监 理 通 知 单

工程名称：南京拜腾汽车一期 15MWp 分布式光伏发电项目

编号：JXM7-NJTB-001

事由： 关于施工现场安全文明施工及施工质量的问题

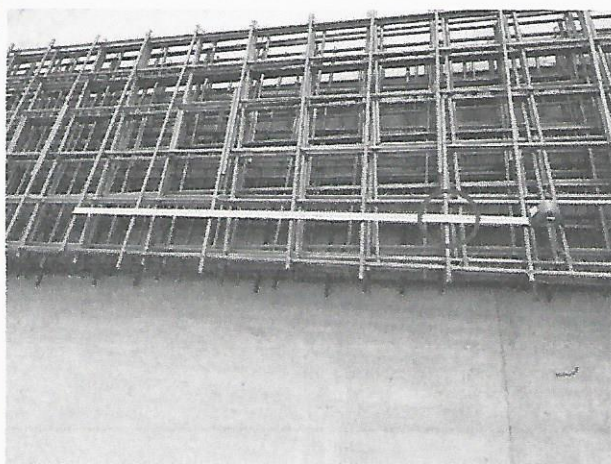
1、 由贵项目部施工的车棚基础钢筋网片绑扎，经现场巡视发现网片短筋间距过大与图纸要求 200mm 不符，实测 5 格 1120mm，偏差 120mm。现要求你项目部及时组织有关技术人员进行确认整改，否则此工序不予验收。

- 1、现场巡视发现网片短筋间距过大与图纸要求 200mm 不符，实测 5 格 1120mm，偏差 120mm。
